**Verslag huishoudelijke elektrische installatie op laagspanning en zeer lage spanning****Algemeen:**

Referentie: <b>008-20260701-04</b>	Datum controle: <b>01/07/2026</b>
Keurder: <b>008</b>

Eigenaar: <b>Onbekend</b>	EAN-code: <b>541449206005723033</b>
Adres installatie: <b>Rijkelsestraat 31, 3840 - Rijkel</b>	Nummer teller(s): <b>1SAG3205031237</b>
	Distributienetbeheerder installatie: <b>Fluvius</b>
Datum uitvoering installatie: <input type="checkbox"/> Vóór 01/10/1981 <input checked="" type="checkbox"/> Tussen 01/10/1981 en 01/06/2020 <input type="checkbox"/> Vanaf 01/06/2020	
Type: <input checked="" type="checkbox"/> Woonenheid <input type="checkbox"/> Niet-huishoudelijk <input type="checkbox"/> PV <input type="checkbox"/> Batterij <input type="checkbox"/> Laadpaal

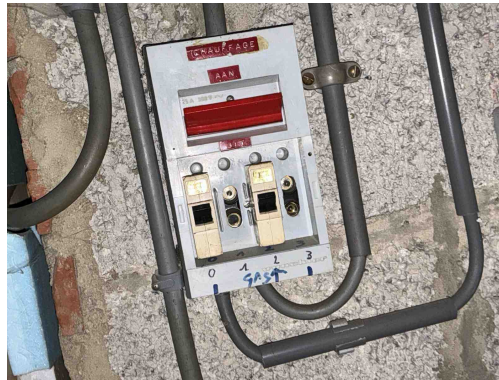
**B06** - Het elektrisch verdeelbord heeft niet de minimale beschermingsgraad IPXX-B in een gewone ruimte (Boek 1: 4.2.2.3).  
*Opmerking: Oa bord 1, bord ketel, bord 3*

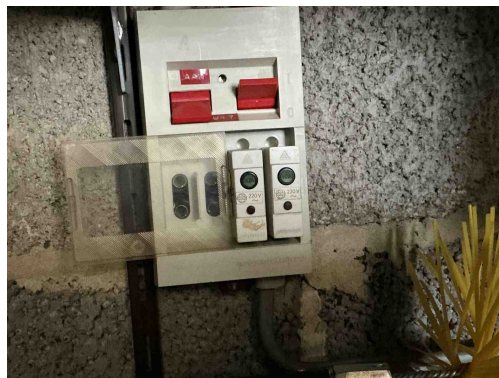
**B06** - Het elektrisch verdeelbord heeft niet de minimale beschermingsgraad IPXX-B in een gewone ruimte (Boek 1: 4.2.2.3).  
*Opmerking: Oa bord 1, bord ketel, bord 3*

**B29** - Het elektrisch verdeelbord in een huishoudelijke ruimte is niet voorzien van een deur (Boek1: 5.3.5.1).  
*Opmerking: Oa bord ketel,*

**B30** - De houder van de beveiliging in een huishoudelijke ruimte is niet voorzien van aangepaste kalibreerelementen (Boek1: 5.3.5.5).  
*Opmerking: Oa bord ketel, bord 3*

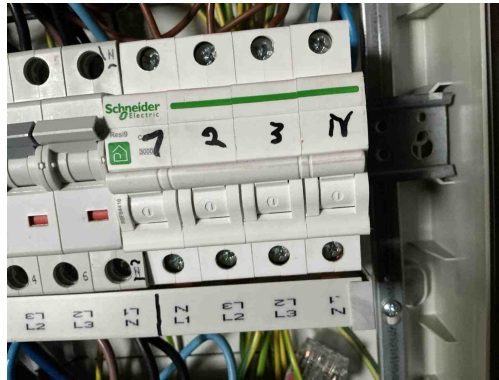
**D08** - De nodige markeringen op de beveiligingstoestellen ontbreken of zijn onleesbaar (Boek 1: 5.3.5.5).  
*Opmerking: Oa bord 1, bord 3*

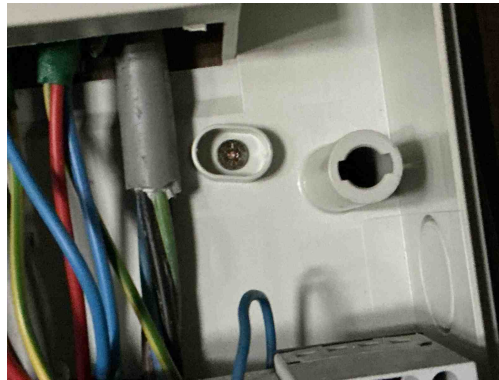
**B30** - De houder van de beveiliging in een huishoudelijke ruimte is niet voorzien van aangepaste kalibreerelementen (Boek1: 5.3.5.5).  
*Opmerking: Oa bord ketel, bord 3*

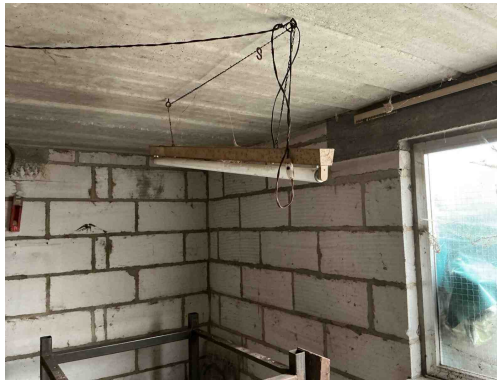
**T21** - Het elektrisch materieel is niet geplaatst volgens de voorschriften van de fabrikant/ regels van goed vakmanschap . (Boek 1: 1.4.1.3)

*Opmerking: Oa bord 1 Ophangingsvijzen niet afgedekt bord 1, contactdoos dient niet voor de toepassing Ketelruimte,...*

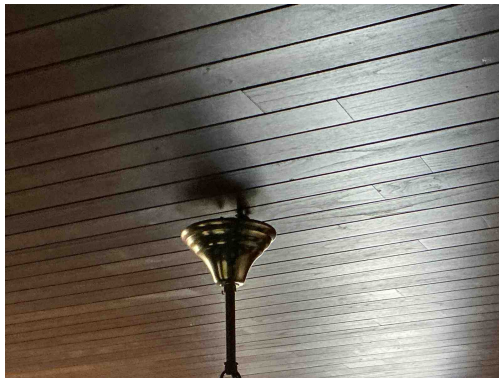
**T21** - Het elektrisch materieel is niet geplaatst volgens de voorschriften van de fabrikant/ regels van goed vakmanschap . (Boek 1: 1.4.1.3)

*Opmerking: Oa bord 1 Ophangingsvijzen niet afgedekt bord 1, contactdoos dient niet voor de toepassing Ketelruimte,...*

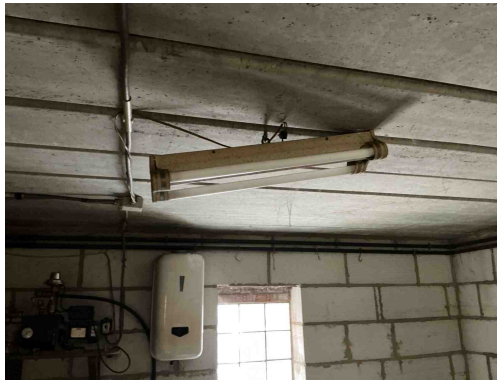
**T21** - Het elektrisch materieel is niet geplaatst volgens de voorschriften van de fabrikant/ regels van goed vakmanschap . (Boek 1: 1.4.1.3)

*Opmerking: Oa bord 1 Ophangingsvijzen niet afgedekt bord 1, contactdoos dient niet voor de toepassing Ketelruimte,...*

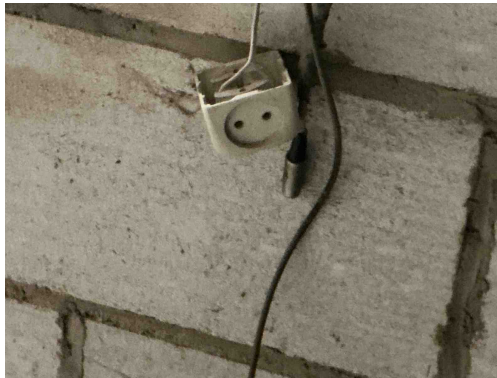
**T21** - Het elektrisch materieel is niet geplaatst volgens de voorschriften van de fabrikant/ regels van goed vakmanschap . (Boek 1: 1.4.1.3)

*Opmerking: Oa bord 1 Ophangingsvijzen niet afgedekt bord 1, contactdoos dient niet voor de toepassing Ketelruimte,...*

**C13** - Onvoldoende bevestiging van de leiding(en) (Boek 1: 5.2.9.5).

*Opmerking: Oa bijgebouw*

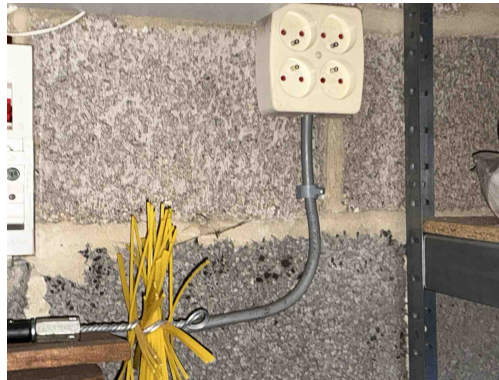
**T11** - De contactdozen waarvan de toegekende stroomsterkte maximaal 16A en de toegekende spanning maximaal 250V bedraagt en niet bedoeld zijn voor de voeding van een of meerdere verbruikstoestellen voor een specifiek doel en niet geplaatst zijn in of op schakel- en verdeelborden, beschikken niet of IPXX-D (incl. gemeenschappelijke delen residentieel geheel) (Boek 1: 4.2.2.3/5.3.5.2).

*Opmerking: Oa Ketelruimte, bijgebouw algemeen, kamer 1,....*

**T10** - Bepaalde contactdozen en/of schakelaars zijn niet degelijk bevestigd (Boek 1: 1.4.1.3).

*Opmerking: Oa bijgebouw*

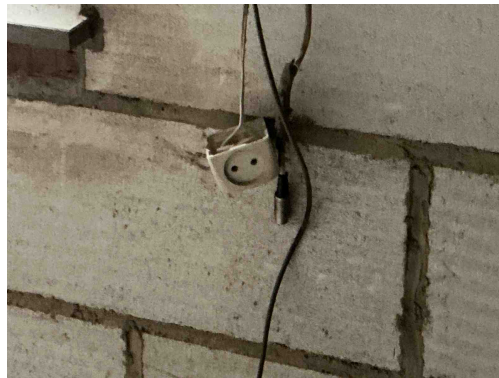
**T21** - Het elektrisch materieel is niet geplaatst volgens de voorschriften van de fabrikant/ regels van goed vakmanschap . (Boek 1: 1.4.1.3)

*Opmerking: Oa bord 1 Ophangingsvijzen niet afgedekt bord 1, contactdoos dient niet voor de toepassing Ketelruimte,...*

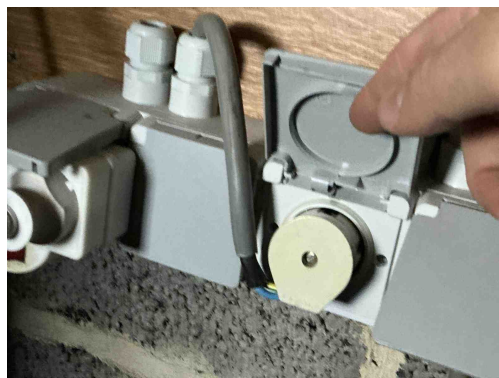
**T13** - Opbouwcontactdozen en/of -schakelaars zonder achterplaatje mogen niet rechtstreeks op een brandbare ondergrond bevestigd worden (Boek 1: 4.3.3.5).

*Opmerking: Oa Ketelruimte, bijgebouw, kamer 2,....*

**T11** - De contactdozen waarvan de toegekende stroomsterkte maximaal 16A en de toegekende spanning maximaal 250V bedraagt en niet bedoeld zijn voor de voeding van een of meerdere verbruikstoestellen voor een specifiek doel en niet geplaatst zijn in of op schakel- en verdeelborden, beschikken niet of IPXX-D (incl. gemeenschappelijke delen residentieel geheel) (Boek 1: 4.2.2.3/5.3.5.2).

*Opmerking: Oa Ketelruimte, bijgebouw algemeen, kamer 1,....*

**A20** - Er bevindt zich een contactdoos zonder beschermingsgeleider in de elektrische installatie. Deze is niet geplaatst achter een differentieelstroombeschermingsinrichting met grote (max. 30mA) of zeer grote (max. 10mA)gevoeligheid.

*Opmerking: Oa bijgebouw*

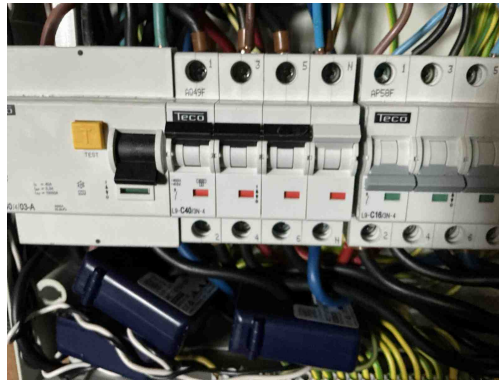
**T21** - Het elektrisch materieel is niet geplaatst volgens de voorschriften van de fabrikant/ regels van goed vakmanschap . (Boek 1: 1.4.1.3)

*Opmerking: Oa bord 1 Ophangingsvijzen niet afgedekt bord 1, contactdoos dient niet voor de toepassing Ketelruimte,...*

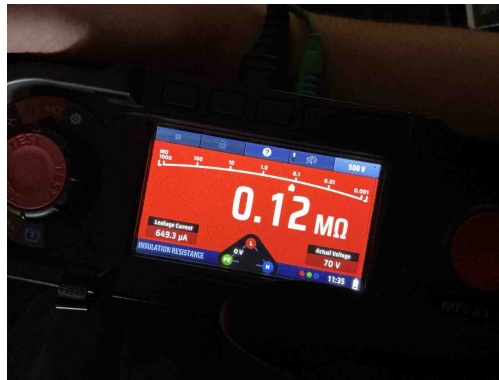
**I01** - De waarde van de isolatieweerstand per kring dient tenminste 0,50 Mohm ( $1000 \times U_{\text{test}}$ ) te zijn (Boek 1: 6.4.5.1).  
*Opmerking: Oa automaat C40 geeft een waarde van 0,12 Mohm*

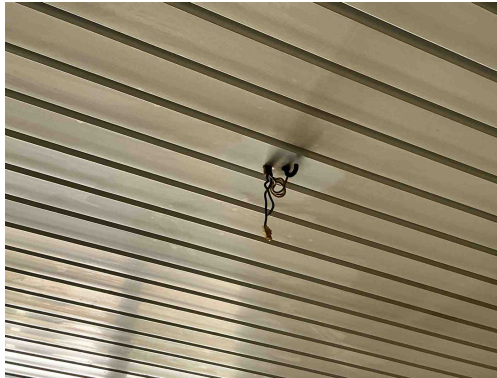
**I01** - De waarde van de isolatieweerstand per kring dient tenminste 0,50 Mohm ( $1000 \times U_{\text{test}}$ ) te zijn (Boek 1: 6.4.5.1).  
*Opmerking: Oa automaat C40 geeft een waarde van 0,12 Mohm*

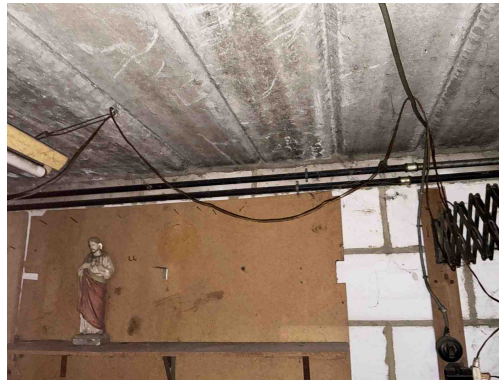
**C21** - Het gebruik van geleiders van het type VOB, zonder bijkomende afscherming is niet toegestaan (Boek 1: 5.2.9.6).

*Opmerking: Oa Ketelruimte, bijgebouw algemeen, kamer 2,....*

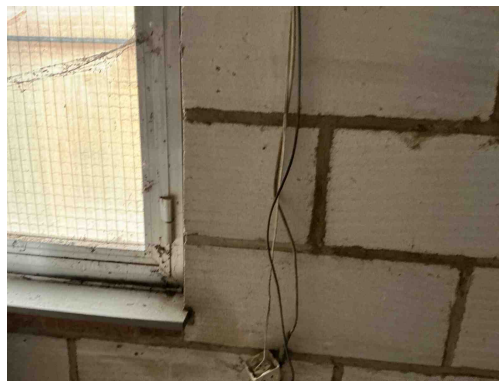
**C21** - Het gebruik van geleiders van het type VOB, zonder bijkomende afscherming is niet toegestaan (Boek 1: 5.2.9.6).

*Opmerking: Oa Ketelruimte, bijgebouw algemeen, kamer 2,....*

**C13** - Onvoldoende bevestiging van de leiding(en) (Boek 1: 5.2.9.5).

*Opmerking: Oa bijgebouw*

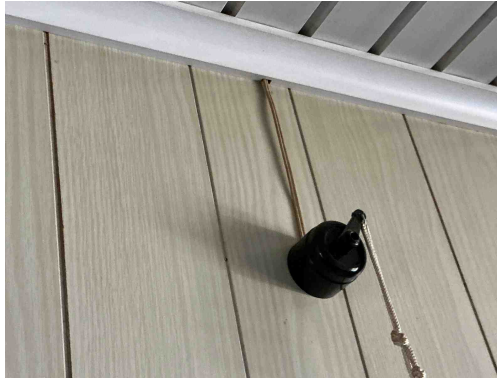
**C21** - Het gebruik van geleiders van het type VOB, zonder bijkomende afscherming is niet toegestaan (Boek 1: 5.2.9.6).

*Opmerking: Oa Ketelruimte, bijgebouw algemeen, kamer 2,....*

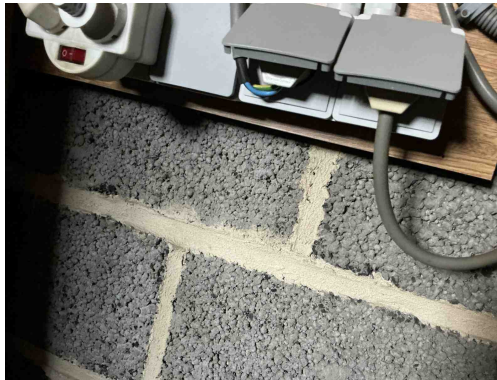
**C21** - Het gebruik van geleiders van het type VOB, zonder bijkomende afscherming is niet toegestaan (Boek 1: 5.2.9.6).

*Opmerking: Oa Ketelruimte, bijgebouw algemeen, kamer 2,....*

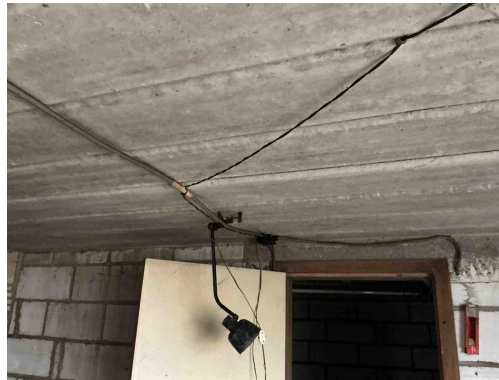
**C21** - Het gebruik van geleiders van het type VOB, zonder bijkomende afscherming is niet toegestaan (Boek 1: 5.2.9.6).  
*Opmerking: Oa Ketelruimte, bijgebouw algemeen, kamer 2,....*

**C13** - Onvoldoende bevestiging van de leiding(en) (Boek 1: 5.2.9.5).  
*Opmerking: Oa bijgebouw*

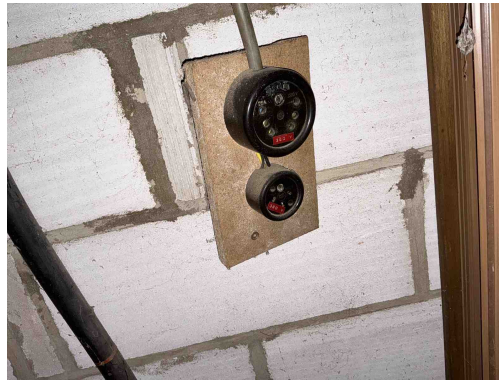
**C21** - Het gebruik van geleiders van het type VOB, zonder bijkomende afscherming is niet toegestaan (Boek 1: 5.2.9.6).

*Opmerking: Oa Ketelruimte, bijgebouw algemeen, kamer 2,....*

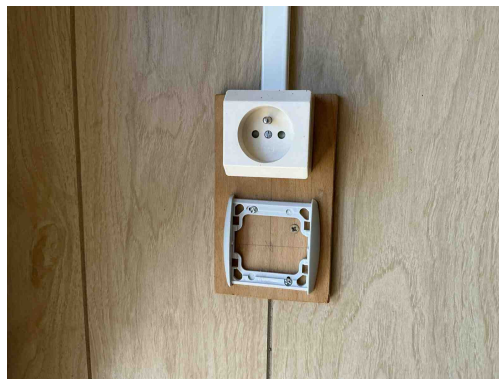
**T13** - Opbouwcontactdozen en/of -schakelaars zonder achterplaatje mogen niet rechtstreeks op een brandbare ondergrond bevestigd worden (Boek 1: 4.3.3.5).

*Opmerking: Oa Ketelruimte, bijgebouw, kamer 2,....*

**T11** - De contactdozen waarvan de toegekende stroomsterkte maximaal 16A en de toegekende spanning maximaal 250V bedraagt en niet bedoeld zijn voor de voeding van een of meerdere verbruikstoestellen voor een specifiek doel en niet geplaatst zijn in of op schakel- en verdeelborden, beschikken niet of IPXX-D (incl. gemeenschappelijke delen residentieel geheel) (Boek 1: 4.2.2.3/5.3.5.2).

*Opmerking: Oa Ketelruimte, bijgebouw algemeen, kamer 1,....*

**A20** - Er bevindt zich een contactdoos zonder beschermingsgeleider in de elektrische installatie. Deze is niet geplaatst achter een differentieelstroombeschermingsinrichting met grote (max. 30mA) of zeer grote (max. 10mA) gevoeligheid.

*Opmerking: Oa bijgebouw*

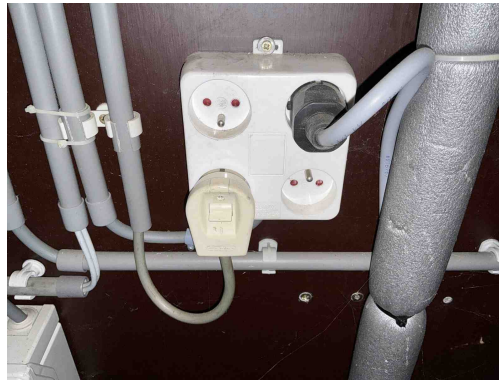
**T13** - Opbouwcontactdozen en/of -schakelaars zonder achterplaatje mogen niet rechtstreeks op een brandbare ondergrond bevestigd worden (Boek 1: 4.3.3.5).

*Opmerking: Oa Ketelruimte, bijgebouw, kamer 2,....*

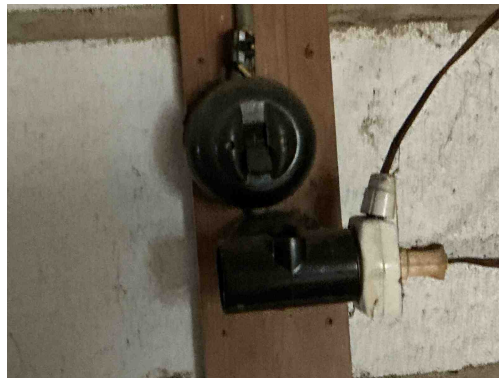
**T13** - Opbouwcontactdozen en/of -schakelaars zonder achterplaatje mogen niet rechtstreeks op een brandbare ondergrond bevestigd worden (Boek 1: 4.3.3.5).

*Opmerking: Oa Ketelruimte, bijgebouw, kamer 2,....*

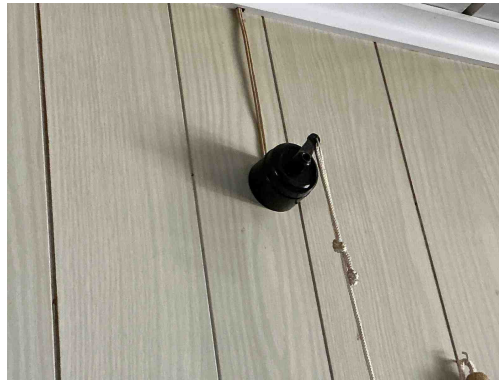
**T13** - Opbouwcontactdozen en/of -schakelaars zonder achterplaatje mogen niet rechtstreeks op een brandbare ondergrond bevestigd worden (Boek 1: 4.3.3.5).

*Opmerking: Oa Ketelruimte, bijgebouw, kamer 2,....*

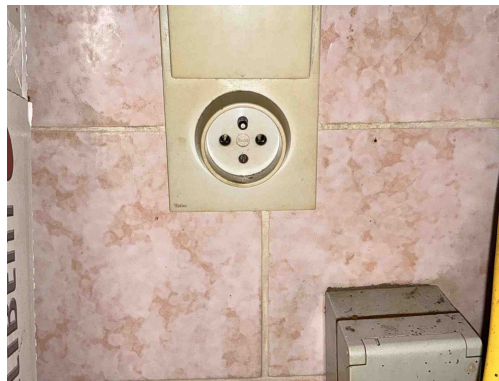
**T11** - De contactdozen waarvan de toegekende stroomsterkte maximaal 16A en de toegekende spanning maximaal 250V bedraagt en niet bedoeld zijn voor de voeding van een of meerdere verbruikstoestellen voor een specifiek doel en niet geplaatst zijn in of op schakel- en verdeelborden, beschikken niet of IPXX-D (incl. gemeenschappelijke delen residentieel geheel) (Boek 1: 4.2.2.3/5.3.5.2).

*Opmerking: Oa Ketelruimte, bijgebouw algemeen, kamer 1,....*

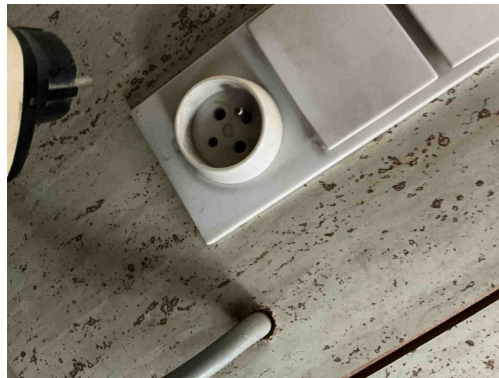
**T11** - De contactdozen waarvan de toegekende stroomsterkte maximaal 16A en de toegekende spanning maximaal 250V bedraagt en niet bedoeld zijn voor de voeding van een of meerdere verbruikstoestellen voor een specifiek doel en niet geplaatst zijn in of op schakel- en verdeelborden, beschikken niet of IPXX-D (incl. gemeenschappelijke delen residentieel geheel) (Boek 1: 4.2.2.3/5.3.5.2).

*Opmerking: Oa Ketelruimte, bijgebouw algemeen, kamer 1,....*

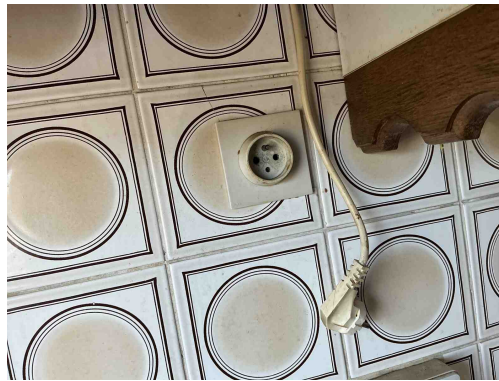
**T11** - De contactdozen waarvan de toegekende stroomsterkte maximaal 16A en de toegekende spanning maximaal 250V bedraagt en niet bedoeld zijn voor de voeding van een of meerdere verbruikstoestellen voor een specifiek doel en niet geplaatst zijn in of op schakel- en verdeelborden, beschikken niet of IPXX-D (incl. gemeenschappelijke delen residentieel geheel) (Boek 1: 4.2.2.3/5.3.5.2).

*Opmerking: Oa Ketelruimte, bijgebouw algemeen, kamer 1,....*

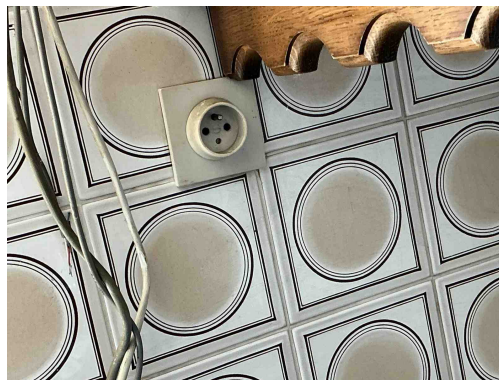
**T11** - De contactdozen waarvan de toegekende stroomsterkte maximaal 16A en de toegekende spanning maximaal 250V bedraagt en niet bedoeld zijn voor de voeding van een of meerdere verbruikstoestellen voor een specifiek doel en niet geplaatst zijn in of op schakel- en verdeelborden, beschikken niet of IPXX-D (incl. gemeenschappelijke delen residentieel geheel) (Boek 1: 4.2.2.3/5.3.5.2).

*Opmerking: Oa Ketelruimte, bijgebouw algemeen, kamer 1,....*

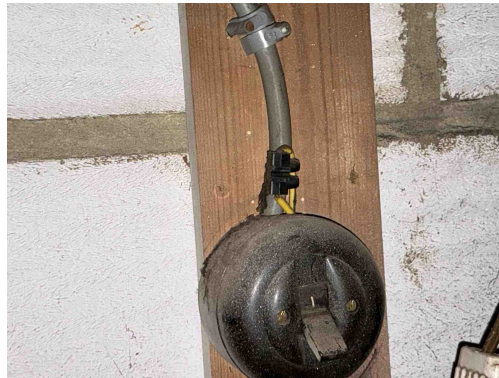
**T11** - De contactdozen waarvan de toegekende stroomsterkte maximaal 16A en de toegekende spanning maximaal 250V bedraagt en niet bedoeld zijn voor de voeding van een of meerdere verbruikstoestellen voor een specifiek doel en niet geplaatst zijn in of op schakel- en verdeelborden, beschikken niet of IPXX-D (incl. gemeenschappelijke delen residentieel geheel) (Boek 1: 4.2.2.3/5.3.5.2).

*Opmerking: Oa Ketelruimte, bijgebouw algemeen, kamer 1,....*

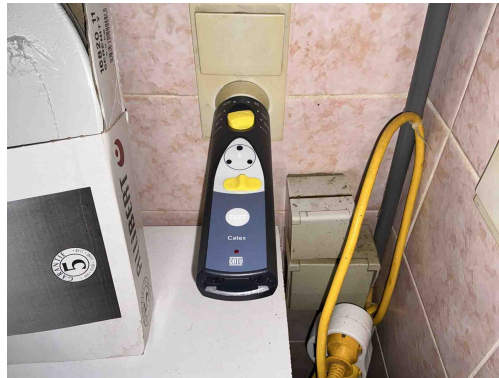
**C26** - De verbindingen zijn niet gebeurd in borden, in aftakdozen, aan de klemmen van contactdozen, schakelaars of in de verlichtingstoestellen (Boek 1: 5.2.6.1).

*Opmerking: Oa bijgebouw*

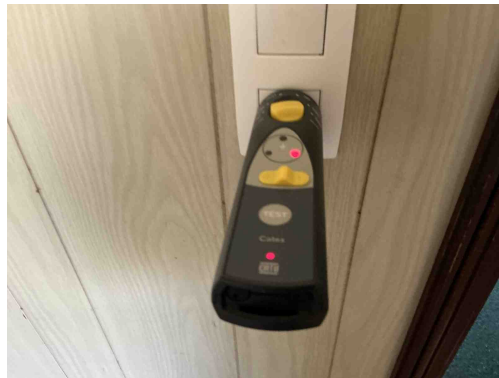
**A16** - Er is geen continuïteit van de beschermingsgeleider van de contactdoos (Boek 1: 5.4.3.4).  
*Opmerking: Oa kamer 2, badkamer*

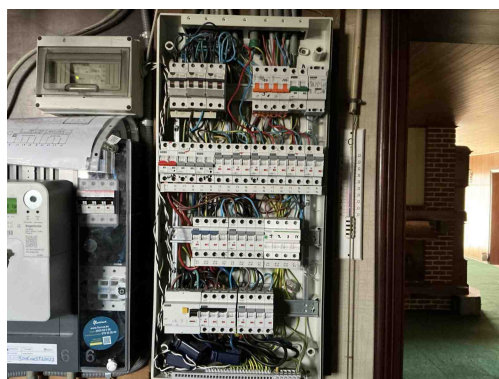
**A16** - Er is geen continuïteit van de beschermingsgeleider van de contactdoos (Boek 1: 5.4.3.4).  
*Opmerking: Oa kamer 2, badkamer*
